MELFAテクニカルニュース

BFP-A6079-0113

表 題 Fシリーズ用 取扱説明書（トラブルシューティング）記載内容補足のご連絡

適用機種 Fシリーズ全機種

3. ヒューズ交換場所について

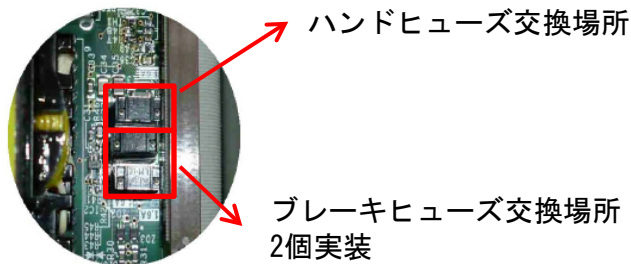
ヒューズ(ハンド/ブレーキ)交換場所は以下のとおりになります。ヒューズの部品番号と型名については、機種と製造番号によって異なりますので、ヒューズ対応表をご覧ください。

注)コントローラ内に実装されているコンバータ基板の副番により、ヒューズの部品番号が異なりますので注意願います。

YZ801A:ハンドヒューズF3 ブレーキヒューズF1,F2 / YZ801B:ハンドヒューズF5 ブレーキヒューズF3,F4
